**AVIS RELATIF À LA PROTECTION
CONTRE LES EVENTUELS EFFETS NOCIFS ET NUISANCES
PROVOQUÉS PAR LES RAYONNEMENTS NON IONISANTS
GÉNÉRÉS PAR DES ANTENNES ÉMETTRICES STATIONNAIRES**

Commune : PONT-A-CELLES - Exploitant : PROXIMUS

Référence exploitant : 71LTE_01

Rapport n° 397 / 2026

Figure 1 : Vue en plan des lieux de séjour et des points de contrôle

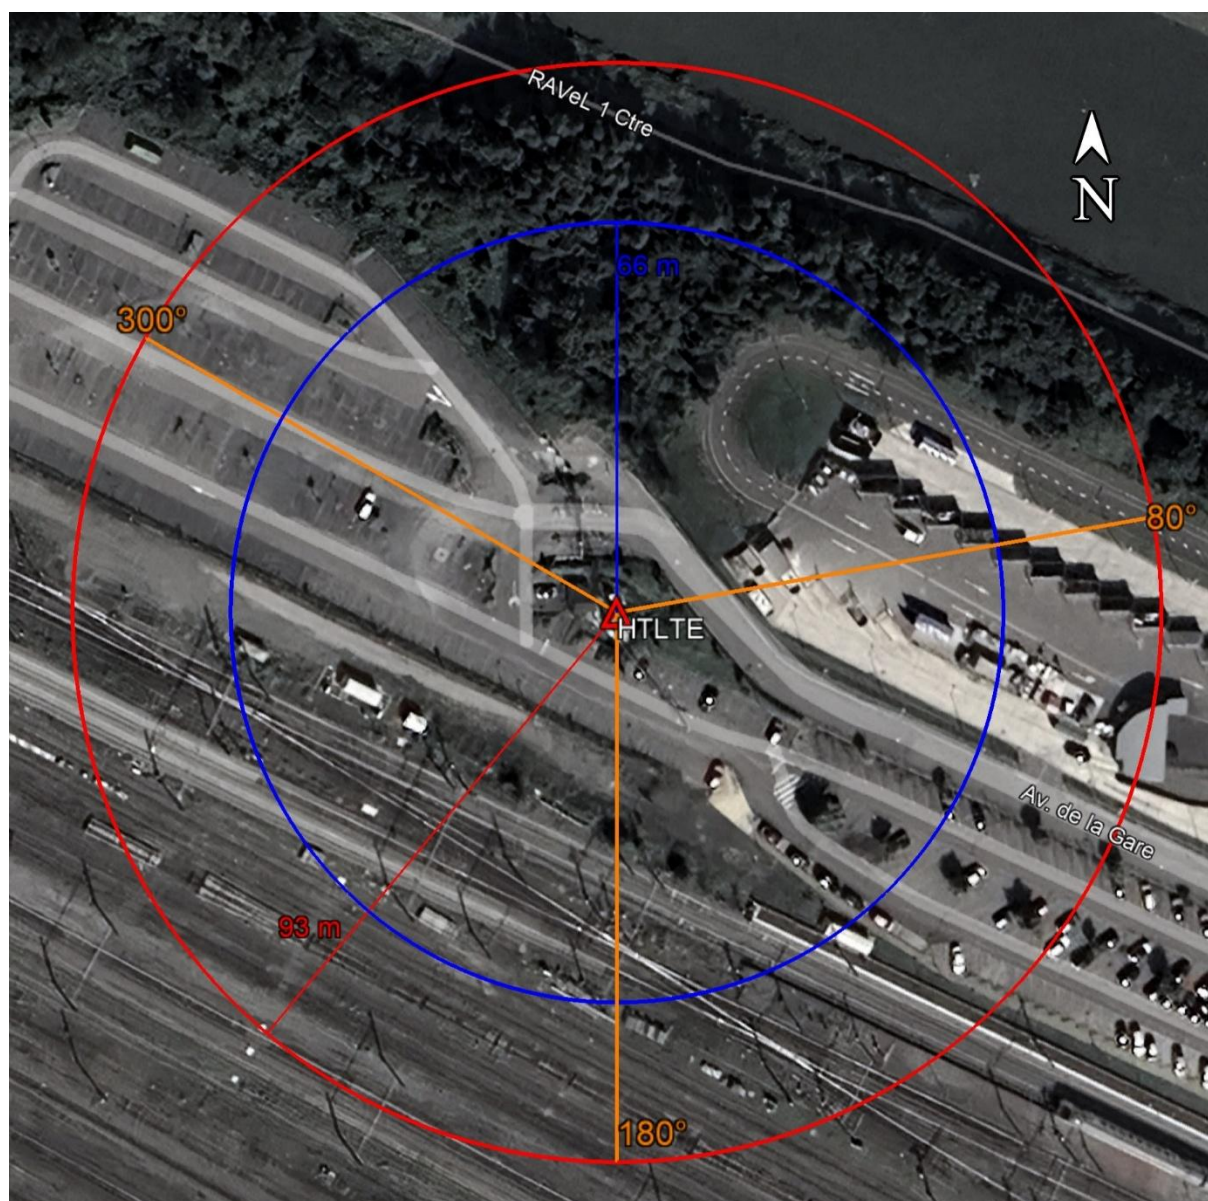
En ce qui concerne les antennes de l'installation mentionnées dans le tableau 1, la distance maximale à laquelle la limite pourrait être atteinte, à l'extérieur, est égale à 92,6 m. S'il n'y a pas de LS à une distance inférieure, les antennes respectent forcément la limite d'immission.

Dans le cas des LS situés à l'intérieur des bâtiments, une atténuation d'obstacle est prise en compte et il en résulte que la distance maximale à laquelle la limite pourrait être atteinte se réduit à 66,0 m.

Figure 2 : Vue en plan des installations d'antennes dans un rayon de 300 mètres autour de l'installation faisant l'objet de la demande d'avis

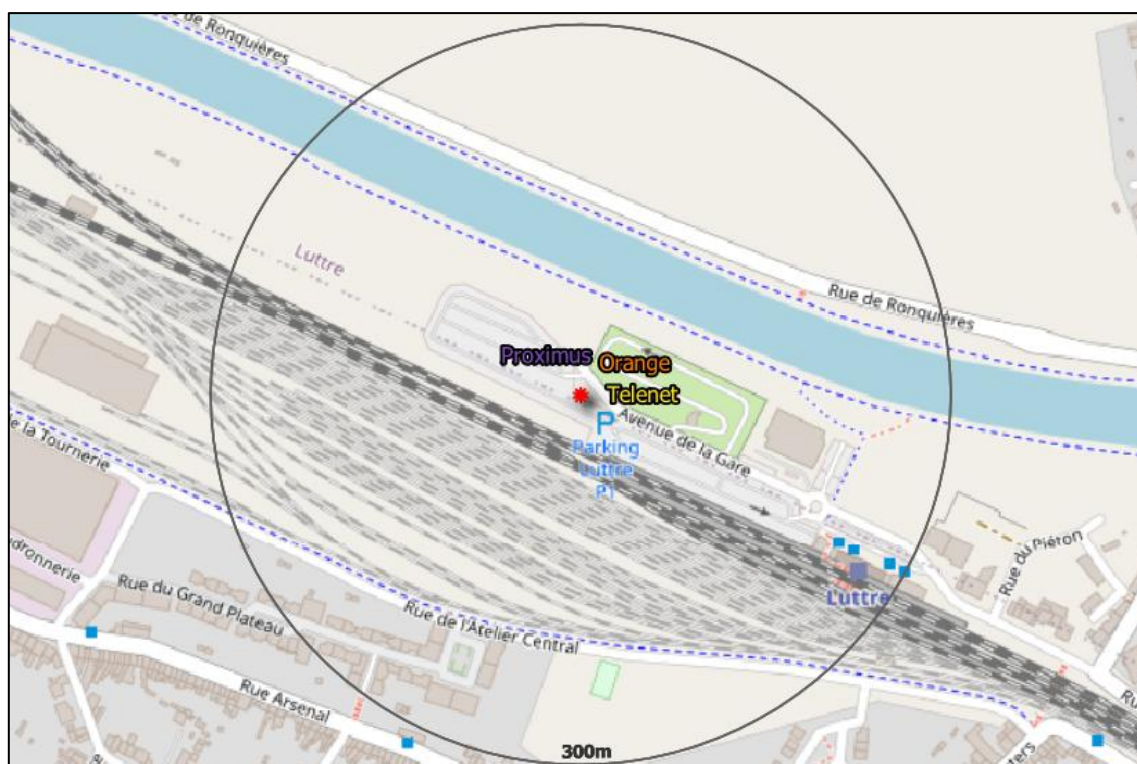
Compte tenu des considérations ci-dessus, il apparaît que l'intensité du rayonnement électromagnétique généré, dans les lieux de séjour situés dans un rayon de 300 mètres autour de l'installation référencée dans le paragraphe 2, par l'ensemble des antennes émettrices stationnaires de l'ensemble des exploitants du même site d'antennes émettrices stationnaires respecte la limite fixée à l'article 4, § 2 du décret.
